球磨川水系河川整備基本方針における基本高水流量と計画高水流量の問題点（主に人吉地点について）

2007年11月14日

水源開発問題全国連絡会 嶋津暉之 遠藤保男

図1 昭和47年7月洪水（実績）

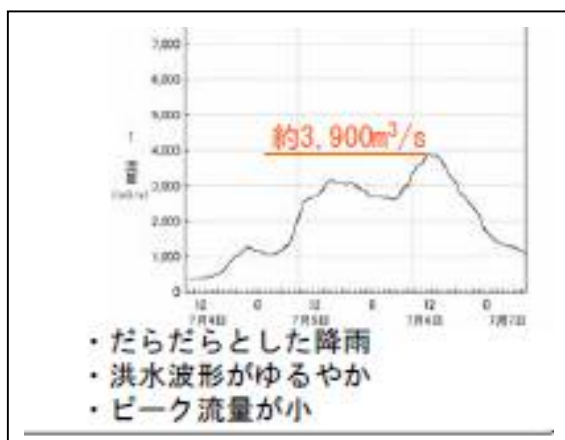
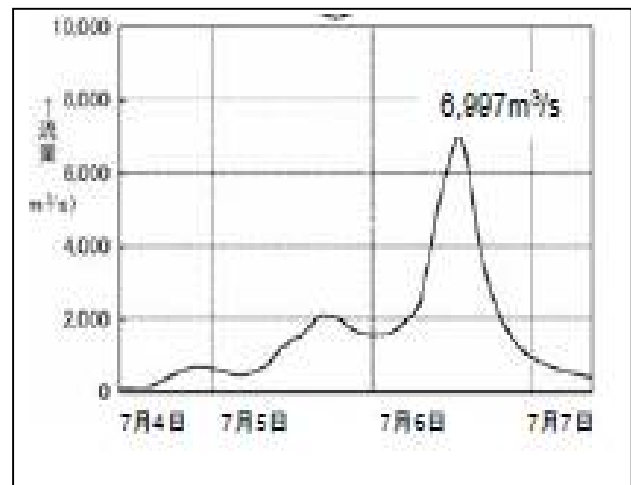
図 1 は昭和 47 年 7 月洪水の引き伸ばし前の波形（実績）、図 2 は昭和 47 年 7 月洪水の引き伸

ばし後の波形である。図1の実績の波形は二山あって、前段、後段ともシャープな山でなく、図に記入されているように「だらだらした降雨、洪水波形がゆるやか、ピーク流量が小」である。ところが、図2では12時間雨量の引き伸ばしにより、後段の山のみが引き伸ばされた結果、後段のピークが大きく突出して、図1の原型をとどめない波形に変わっている。過去のいくつかの洪水に計画降雨量を当てはめて計算することの目的は、それぞれの洪水波形によって洪水流量がどのように変わってくるかを知ることにあるが、もともとの洪水波形を大きく変えてしまえば、過去の洪水に当てはめて計算することの意味そのものがなくなっている。国交省はそのように本来の意味を失った計算を行ったのである。

図 3 5月10日委員会の資料4の2ページの図

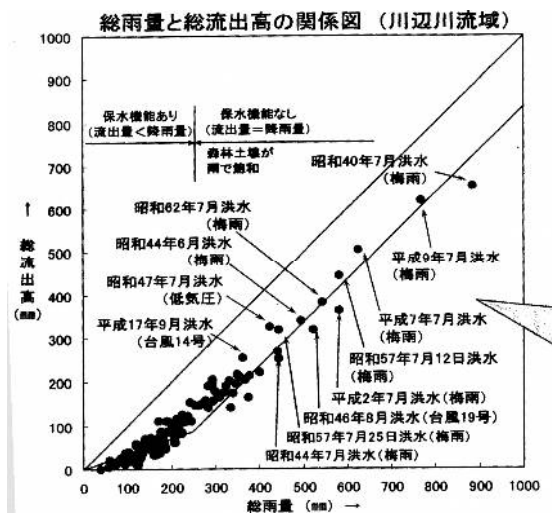
国交省の主張の根拠となっているのは図 3 のグラフである。これは、川辺川の過去の洪水について総雨量と総流出高との関係をプロットしたものである。国交省は、このグラフで総雨量が 200～250mm になると、雨量の増加と総流出高の増加が 1 : 1 となり、増加雨量の全量が流出するようになるとして、森林の保水機能（水を貯め込む能力）は 200mm～250mm が上限であるとしている。なお、この図に記されている関係線は総雨量が 250mm までは雨量の 35% が流出し、250mm を超えると、増加雨量の 100% が流出することを示すものである。

そして、図 3 や図 4 で総雨量と総流出高の関係について正しく回帰線を引けば、雨量が増加しても、増加流出高 / 増加雨量はいつまでも 1 を下回る回帰線になり、250mm や 450mm が上限になるような関係にはならない。すなわち、250mm が上限だとする説は先入観をもって引いた線によるものであって、これらのデータから科学的に導き出されたものではない。

図 4 6月6日委員会の資料4の6ページの図

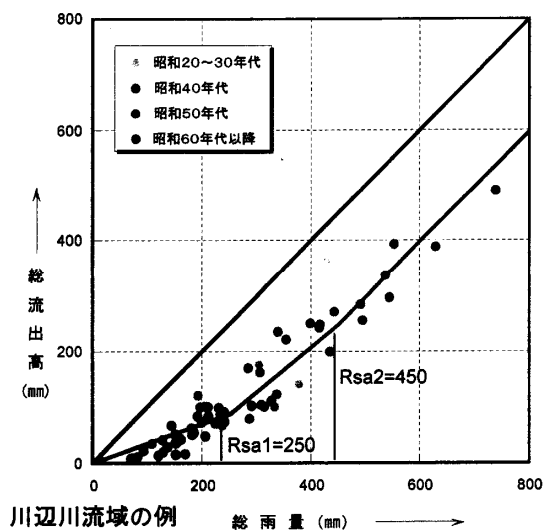
ところが、国交省は貯留関数法の飽和雨量を求めるところでは同じ総雨量と総流出高の関係を示す図でありながら、図 4 のとおり、総雨量が 250mm を超えても、増加雨量の 80% しか流出せず、総雨量が 450mm を超えてはじめて増加雨量の 100% が流出する線を描いており、図 3 の関係線と異なっている。この図では森林の保水機能は 450mm まで働くことになっている。国交省はいわば二枚舌を使っているようなもので、住民側の主張を否定する時と、貯留関数法の計算をする時とで使い分けを行っている。

図5 川辺川・柳瀬の累計雨量と累計流出高との関係(1997年7月洪水)

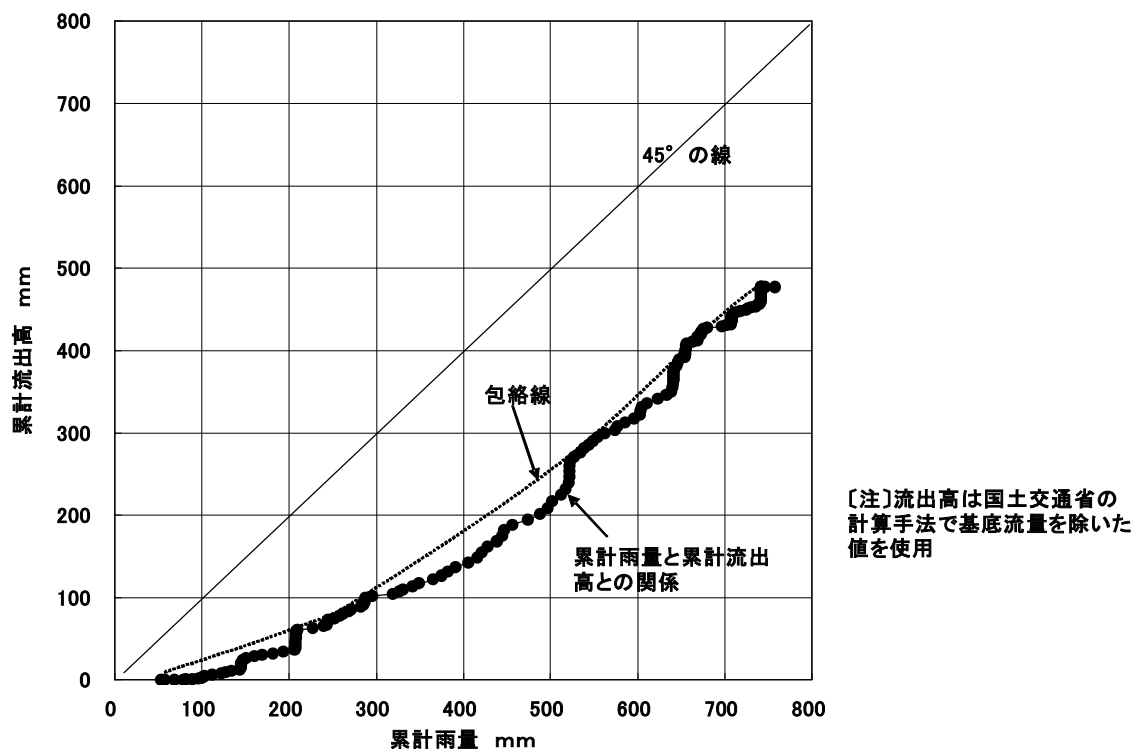
一連の降雨として川辺川流域に降った雨量として最も大きいと思われるのは1997年7月の768mmである。この降雨における柳瀬地点の累計雨量と累計流出高の関係を描いたのが図 5 である。雨が降ったり止んだりして、両者の関係線がぎざぎざになっているので、その包絡線の方をみると、累計雨量が 250mm 程度になっても、包絡線の勾配は増加雨量 = 増加流出高を示す 45 度よりかなり小さく、250mm で飽和点に達するというような現象は現実のデータではまったく見られない。そして、500mm になっても包絡線の勾配は 45 度を下回っている。この図から森林の保水機能 200～250mm 上限説がまったくの机上の空論であることは明らかである。

図6

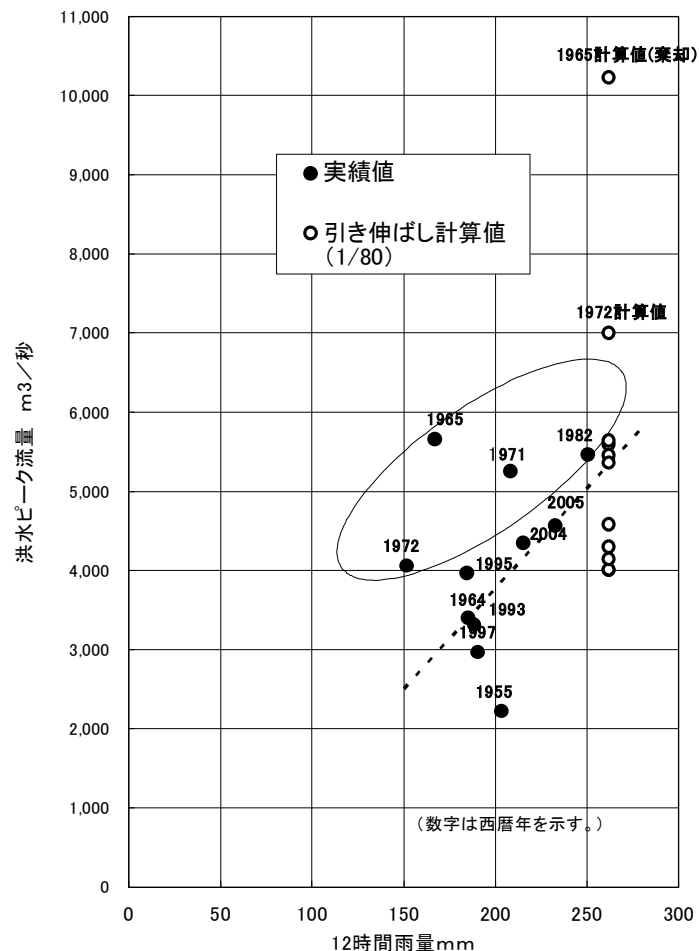
そして、タンクモデルと同様な結論はもっと簡単な解析結果からも導き出すことができる。図6は委員会の配付資料のデータを使って過去の主要洪水の実績および引き伸ばし後の12時間雨量とピーク流量との関係をプロットしたものである。降雨量とピーク流量は一対一に対応するものではないが、しかし、多少のばらつきはあっても、それなりの相関関係はある。

実績値についてみると、1965、71、72、82年は他の洪水に比べ、降雨量に対してピーク流量がかなり大きくなっている。要するに1960年代後半から1970年代の近辺までは降雨量に対して洪水が出やすくなっているのである。これは、森林の大面積皆伐が行われた時期またはその影響が大きく残り、山の保水力がひどく低下していた時期に一致している。

この4洪水と比べると、森林が生長してきた1990年代以降の5洪水は雨量と流量との関係がかなり小さくなっており、この図からも森林の状態変化が洪水のピークの出方に大きく影響していることが分かる。

1990年代以降の5洪水の実績値を延長して1/80降雨量262mmに対応するピーク流量を読み取ると、余裕を見ても5,500m³/秒以下の値が得られる。これが現在の森林状態を前提とした1/80ピーク流量を示している。

写真1 市房ダム下流の球磨川の河床（軟岩の露出）

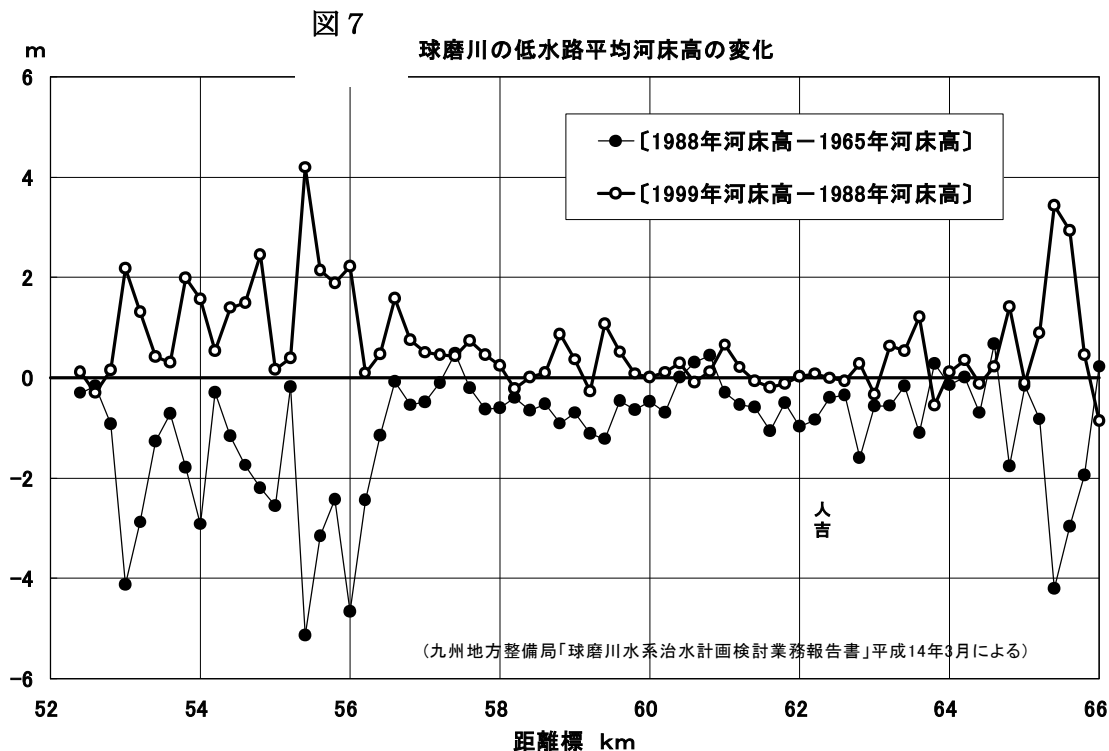
写真 1 は市房ダム下流の球磨川の河床を撮影したものである。市房ダムによって土砂の供給が遮られたため、ダム下流の河床は侵食が進んで、軟岩が露出している。ダムによる軟岩露出は、河床掘削による軟岩露出とは異なり、土砂の供給そのものを大幅にカットしてしまうから、何年経っても軟岩の上に砂礫が堆積していくことはほとんど期待できない。市房ダムができてから、48 年も経過しているが、軟岩が露出したままの状態が続いている。球磨川の河床に対して市房ダムよりはるかに深刻な影響を与えるのが川辺川ダムである。市房ダムの集水面積 158 km^2 に対して、川辺川ダムのそれは 470 km^2 で、約 3 倍もあり、人吉地点の流域面積の 4 割強を占める。
